**DIRECTION DE L'ÉVALUATION ENVIRONNEMENTALE
DES PROJETS INDUSTRIELS ET HYDRIQUES**

**Rapport d'analyse environnementale
pour le projet de terminal maritime en rive nord du Saguenay par
l'Administration portuaire du Saguenay
Dossier 3211-30-027**

Le 19 avril 2018

FIGURE 3 : SUPERFICIE MAXIMALE D'UTILISATION DU TERMINAL SELON L'HYPOTHÈSE AVANCÉE D'UTILISATION DU TERMINAL (SOURCE : COURRIEL NO 3 DE L'ACCÉE)

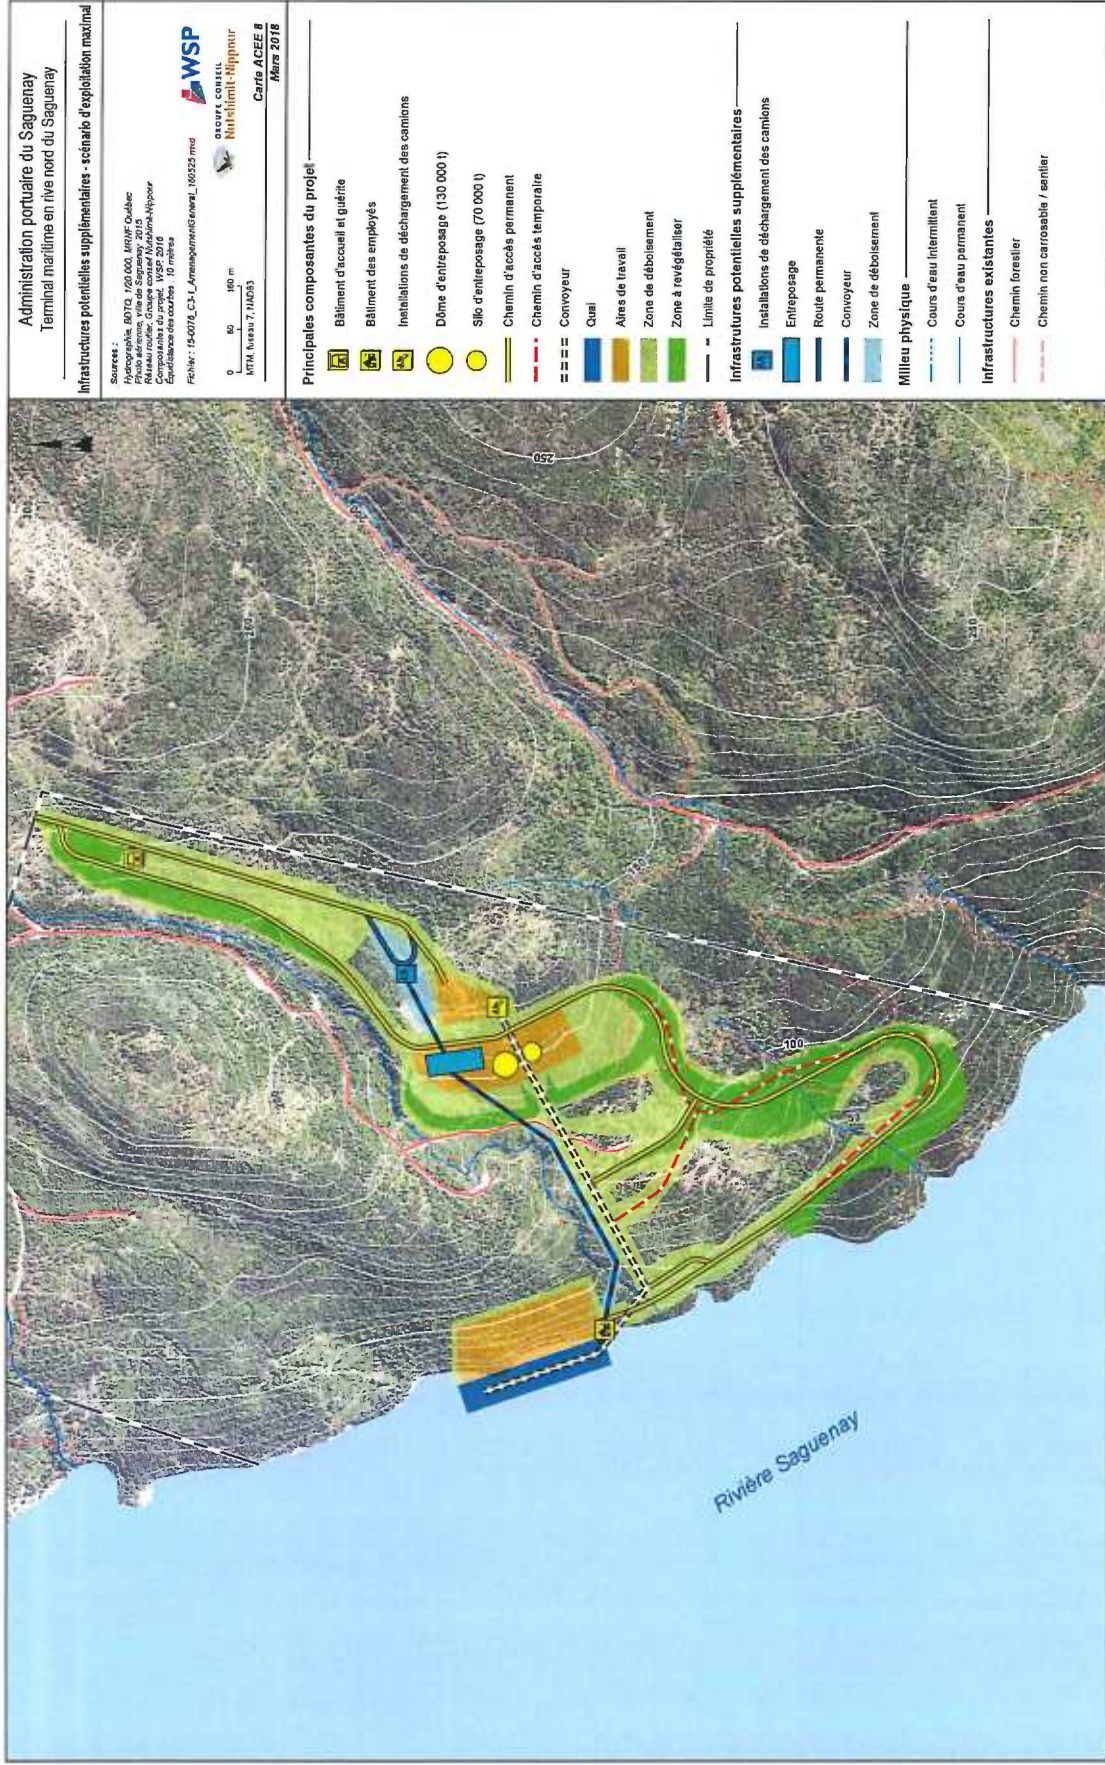
Le tableau 3 reprend en détail les différentes composantes du projet et le déboisement qui y est associé. Globalement, les activités de déboisement et de préparation de terrain pour la mise en place d'un quai multiusager entraîneraient la perte d'environ 40,5 ha de végétation terrestre, de 1,3 ha de végétation riveraine et 2 ha de superficie en milieu hydrique (figure 3).

Elle est aussi d'avis qu'une optimisation des superficies déboisées et revégétalisées est nécessaire de la part de l'initiateur. À cet effet, un plan de déboisement détaillé devrait être soumis et dûment approuvé par le MDDELCC. Ce dernier devrait notamment comprendre l'évitement de la coupe d'une superficie 0.9 ha dans un boisé d'intérêt phytosociologique. Il contribuerait ainsi à minimiser l'empreinte résiduelle des superficies déboisées, et l'impact direct sur la faune terrestre et le paysage s'en trouverait amoindri.

FIGURE 4 : GROUPEMENTS FORESTIERS DE LA ZONE D'ÉTUDE RESTREINTE (SOURCE ÉTUDE RESTREINTE (SOURCE ÉTUDE D'IMPACT SUR L'ENVIRONNEMENT, WSP)

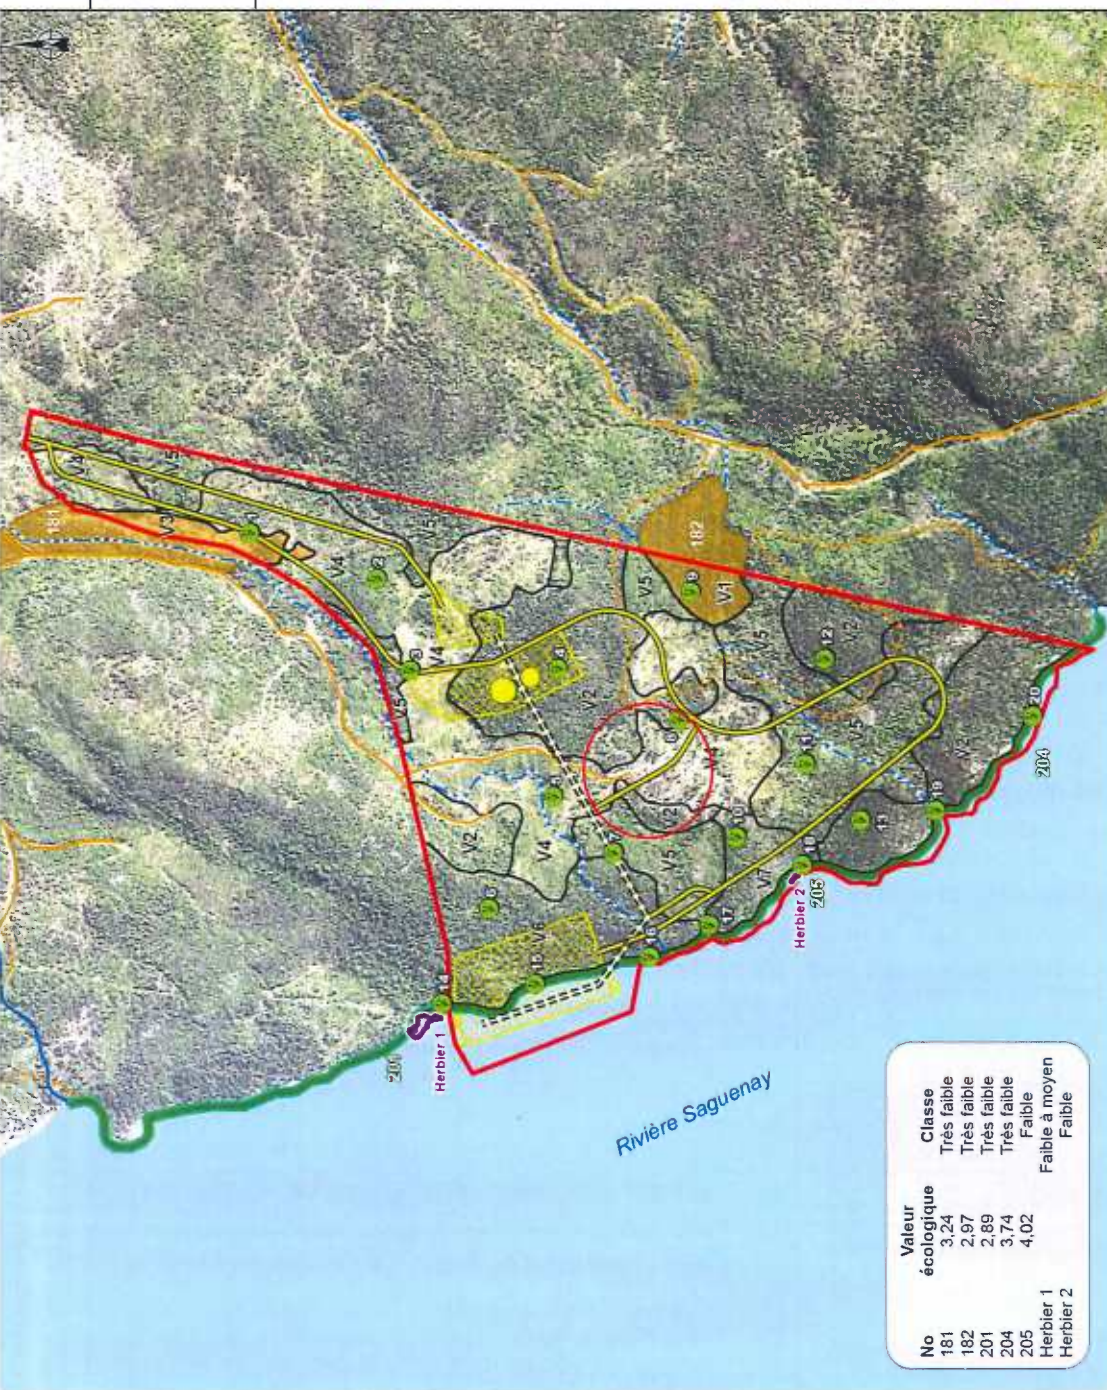
D'une superficie de 8 ha, le peuplement V6 est composé d'une pinède blanche avec pins rouges, d'épinettes noires ainsi que de thuyas sur roc. L'initiateur estime que ce dernier, sans être rare, constitue un peuplement de fin de succession ayant un certain intérêt phytosociologique. Toutefois, il n'a pas retenu ce peuplement forestier en ce sens et, conséquemment, une superficie de 3,4 ha de végétation terrestre et 0,7 ha en rive devrait être coupée afin d'aménager l'arrière quai (2,6 ha au total pour un seul usager). Le V7 est quant à lui un peuplement forestier reconnu d'intérêt phytosociologique et se compose d'une pinède rouge mature de faible densité sur roc couvrant 2,3 ha, le long de la limite ouest de la zone d'étude restreinte. Le déboisement de l'emprise du chemin d'accès permanent menant au quai projeté pourrait en affecter 0,9 ha.

Sans appliquer de mesure de compensation, l'initiateur prévoit une série de mesures générales en guise d'atténuation des impacts du déboisement, notamment de superposer en majeure partie les chemins temporaires avec ceux permanents et de restreindre les activités de déboisement entre le 1^{er} mai et le 15 août. Ainsi, la construction du convoyeur et l'utilisation d'une grue nécessiteraient la mise en place d'environ 185 m de chemin temporaire non convertie en chemin permanent, représentant 5 900 m² de déboisement supplémentaire (zone identifiée par un cercle rouge à la figure 4). Pour ce qui est de préserver le peuplement forestier V7, l'initiateur avance que le passage du chemin à cet endroit est incontournable en raison de contraintes techniques. Il ajoute qu'il est prévu d'y limiter au minimum la largeur de l'emprise du chemin d'accès. À cela s'ajoutent une revégétalisation et un reboisement d'une superficie de 9,4 ha des superficies déboisées.

FIGURE 5 : ZONES DE DYNAMITAGE PRÉVUES (NUAGES ILLUSTRÉS SUR LA FIGURE) (SOURCE : ÉTUDE D'IMPACT ENVIRONNEMENTAL, WSP)

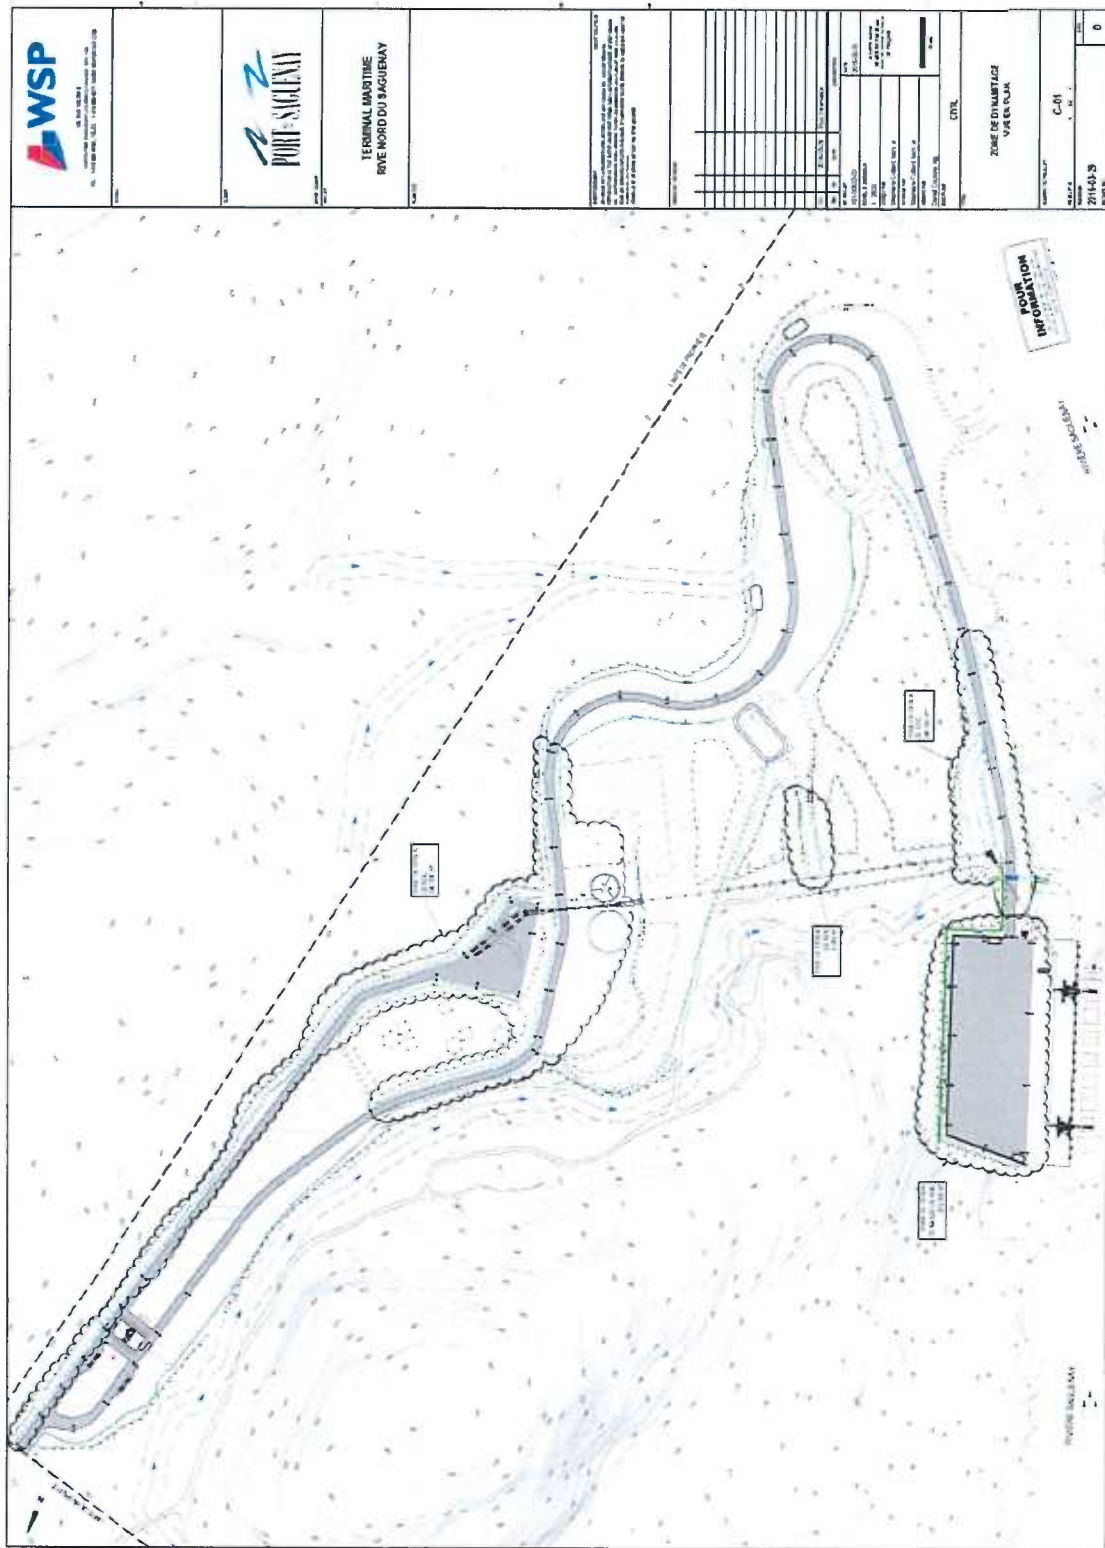
Les activités de dynamitage, notamment par leur durée, risquent d'engendrer des vibrations de différentes intensités, de perturber le milieu marin et la faune terrestre, d'affecter la stabilité des sédiments ainsi que de déclencher des glissements de terrain, particulièrement le long du talus abrupt dans le milieu subaquatique. L'initiateur estime que près de deux mois de dynamitage supplémentaire seraient requis pour permettre l'option du terminal multiusage.

En lien avec la faune marine, le dynamitage n'est pas prévu directement dans le milieu marin, mais parfois à une distance de quelques mètres, pouvant produire des ondes de choc susceptibles de nuire aux espèces de poissons présentes (endommager les organes internes et tuer ou endommager les œufs et les larves de poissons). Afin d'éviter que les charges explosives prévues ne génèrent une vibration excédant la distance sécuritaire recommandée par le ministère des Pêches et Océans (MPO), l'initiateur s'est engagé à limiter ces charges afin de respecter une distance sécuritaire et, si nécessaire, de mettre en place un périmètre de sécurité à l'aide de filets pour prévenir l'arrivée de poisson dans la zone de sécurité. En ce sens, afin d'éviter des répercussions sur ce milieu, un périmètre de sécurité de 250 m est prévu lorsque les dynamitages sont à proximité du milieu marin (moins de 250 m).

FIGURE 8 : DOMAINE DE MODÉLISATION ET LOCALISATION DES RÉCEPTEURS SENSIBLES (SOURCE : RÉPONSE À LA DEMANDE D'INFORMATION NO.1, WSP)

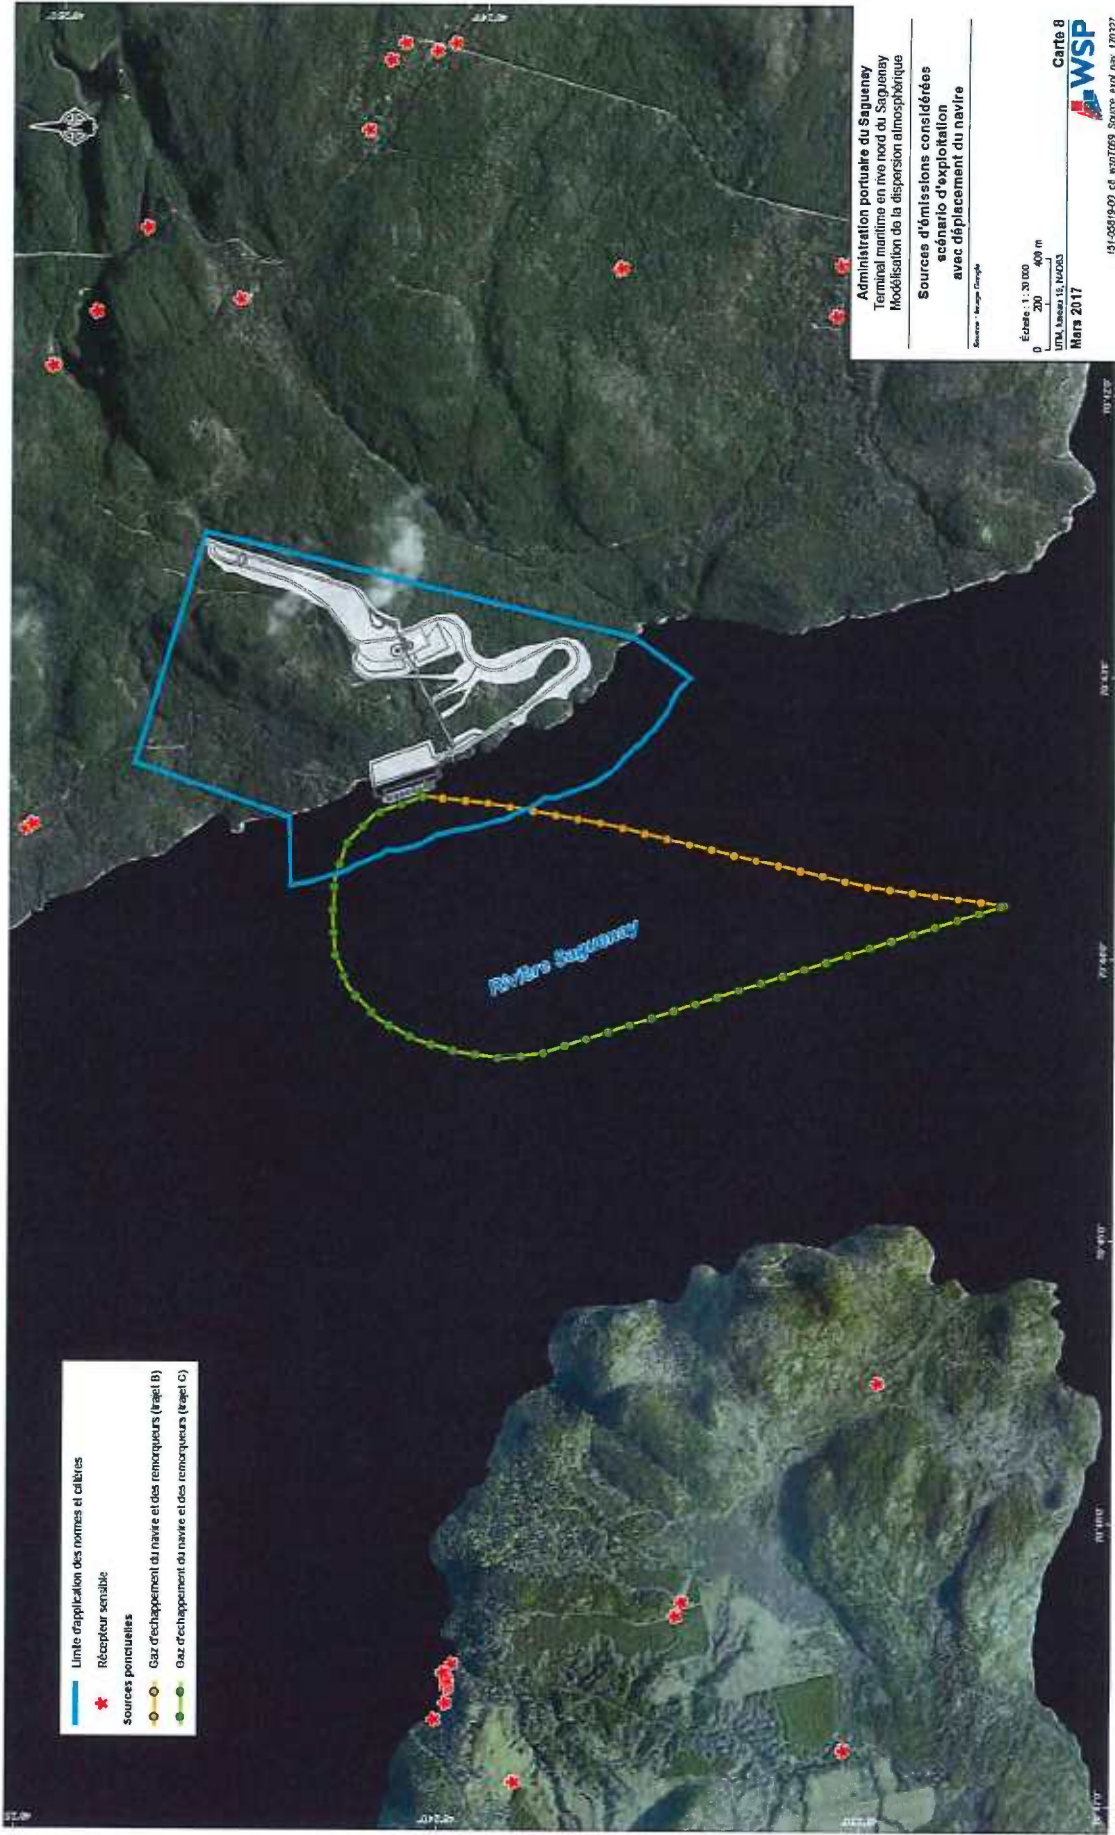
Cette limite d'application est illustrée en bleu sur la figure 8 et le nombre considéré de récepteurs sensibles est de 13, dont les deux plus près sont situés à proximité du lac Brock à 1 km. Ils ont été choisis parce qu'ils désignent les bâtiments les plus près du site pour toutes les directions de dispersion. Ainsi, les résultats à ces récepteurs représentent les résultats maximums attendus, et ceux à tous les autres bâtiments seront inférieurs aux résultats maximums présentés à l'étude de la qualité de l'air.

FIGURE 9 : MODÉLISATION DES NIVEAUX SONORES EN PHASE DE CONSTRUCTION ET LOCALISATION DES POINTS RÉCEPTEURS (SOURCE : ÉTUDE D'IMPACT ENVIRONNEMENTAL, WSP)

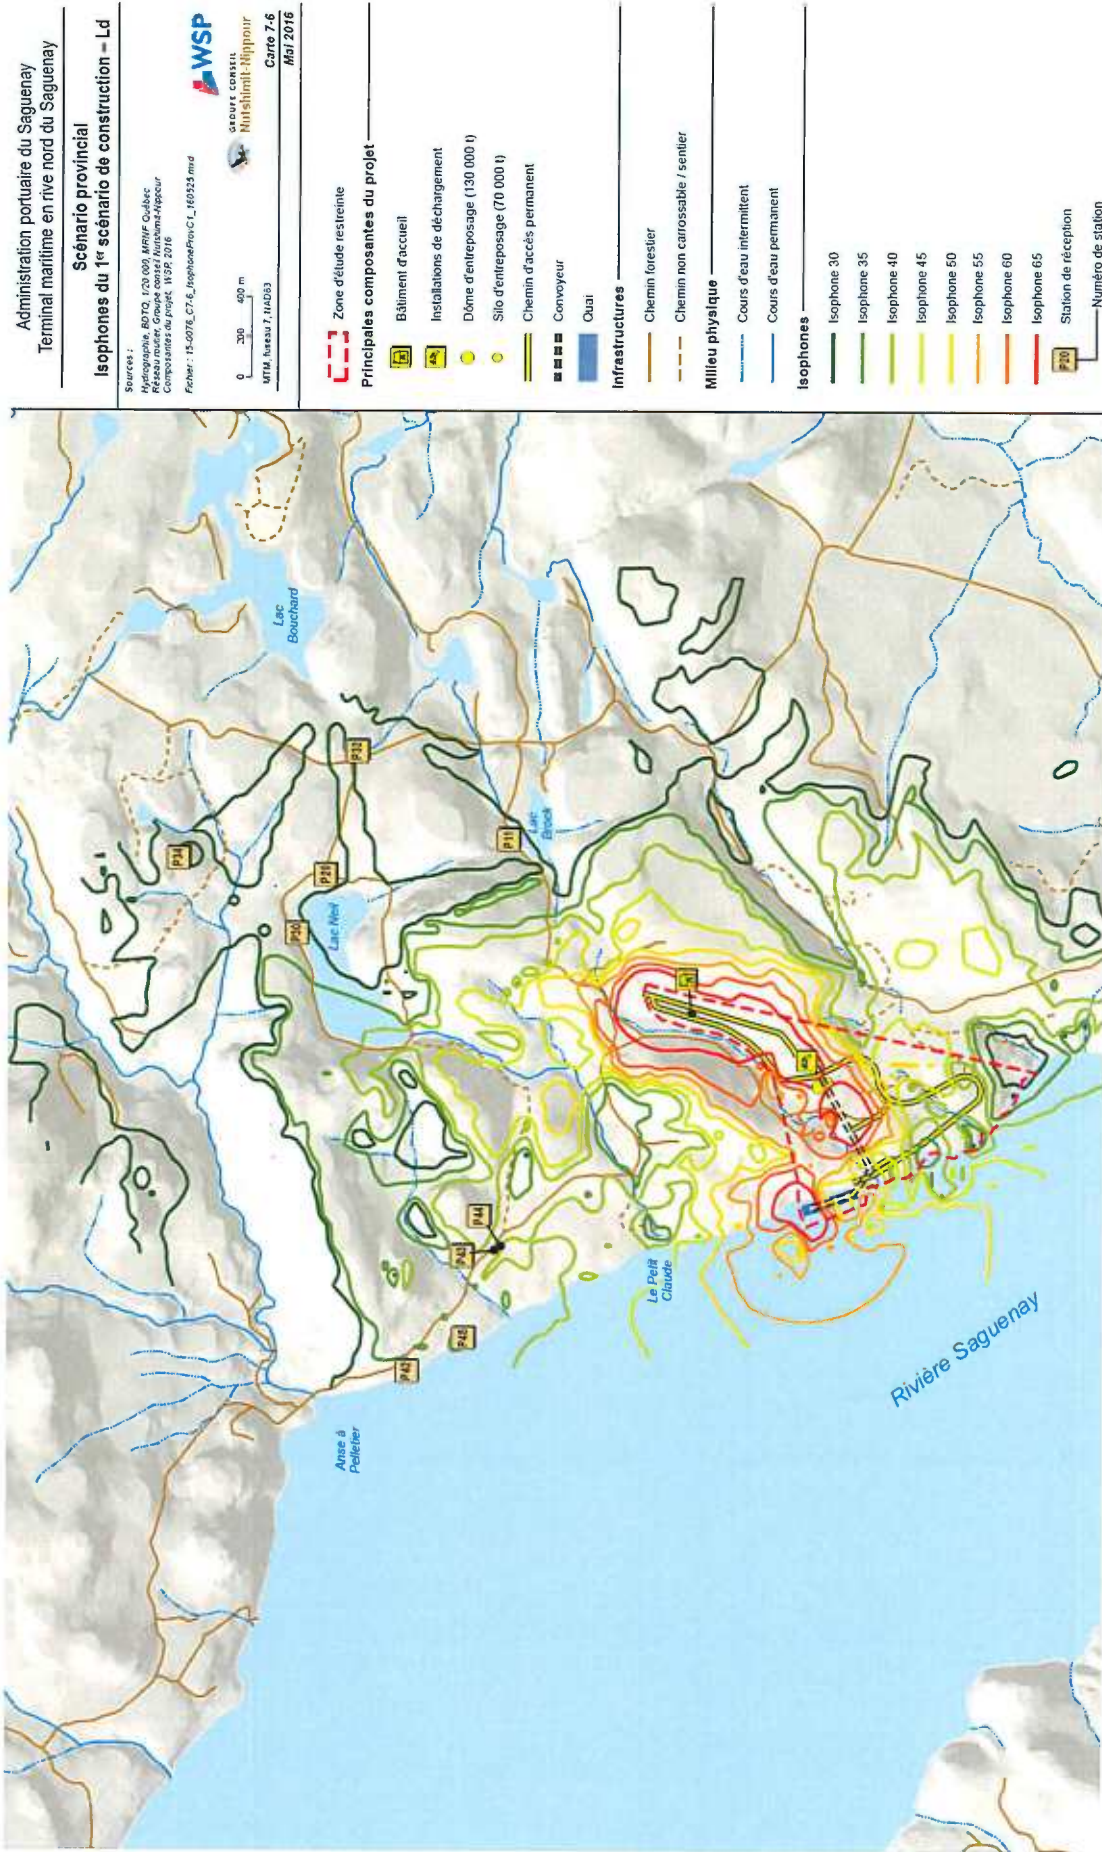
Pour la phase de construction, l'horaire des travaux de construction est prévu sur une période de 12 heures, soit de 7 h à 19 h, et aucune estimation de la fréquence et l'occurrence des activités générant du bruit n'a été faite. Pour cette période, le pire cas modélisé par l'initiateur fait état de niveaux sonores de l'ordre de 35-40 dBA aux points récepteurs P42 à P45, au nord-ouest du bâtiment d'accueil (figure 9). À cet égard, le MDDELCC a pour politique le respect d'un niveau acoustique d'évaluation ($L_{Ar, 12 h}$), de 55 dBA ou le niveau de bruit initial s'il est supérieur à 55 dB.
